## 関西電力株式会社高浜発電所1号炉、2号炉、3号炉及び4号炉の 発電用原子炉設置変更許可申請書に関する審査の結果の案の 取りまとめ（案） —減容した使用済バーナブルポイズン保管場所変更—

令和4年4月27日  
原子力規制委員会

関西電力株式会社高浜発電所の発電用原子炉設置変更許可申請書（1号、2号、3号及び4号発電用原子炉施設の変更）の核原料物質、核燃料物質及び原子炉の規制に関する法律に規定する許可の基準への適合について（案）

関 西 電 力 株 式 会 社  
高 浜 発 電 所 の  
発電用原子炉設置変更許可申請書  
(1号、2号、3号及び4号発  
電用原子炉施設の変更)  
に 関 す る 審 査 書

<減容使用済バーナブルポイズンの保管場所変更工事の概要>

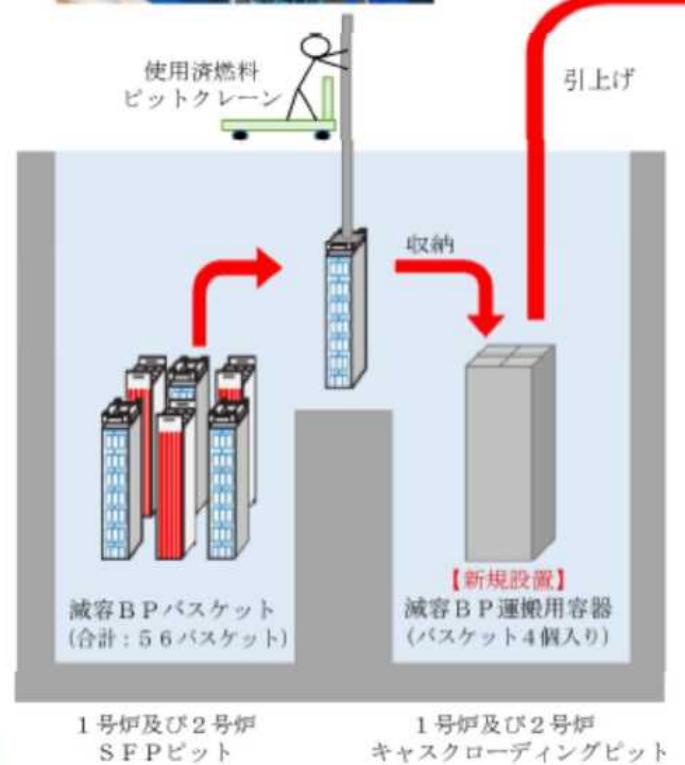
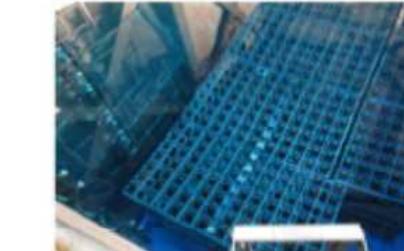
申請者は、1 号炉及び 2 号炉の減容した使用済バーナブルポイズンを運搬及び貯蔵を目的とする専用の容器に入れて B - 蒸気発生器保管庫に運搬し貯蔵保管するとともに、B - 蒸気発生器保管庫に貯蔵保管している 1 号炉、3 号炉及び 4 号炉の放射性廃棄物の一部を 1 号炉及び 2 号炉共用の外部遮蔽壁保管庫に貯蔵保管するために外部遮蔽壁保管庫を 1 号炉、2 号炉、3 号炉及び 4 号炉共用に変更するとしている。

(1) B-蒸気発生器保管庫については、1号炉及び2号炉の減容した使用済バーナブルポイズンの保管にあたっては、専用の容器に封入し、汚染の拡大防止を考慮した設計とするとしている。また、取り外した蒸気発生器3基等、取り外した原子炉容器上部ふた2基等及び減容した使用済バーナブルポイズンを十分に貯蔵保管する能力があるとしている。

(2) 外部遮蔽壁保管庫については、1号炉の蒸気発生器の取替えに伴い発生したコンクリート、鉄筋及び埋め込み金物等並びに3号炉及び4号炉の原子炉容器上部ふたの取替えに伴い発生したコンクリート、鉄筋及び埋め込み金物等の保管にあたっては、汚染の拡大防止を考慮した設計とするとしている。また、外周コンクリート壁一部撤去、蒸気発生器の取替え及び原子炉容器上部ふたの取替えに伴い発生したコンクリート、鉄筋及び埋め込み金物等を十分に貯蔵保管する能力があるとしている。
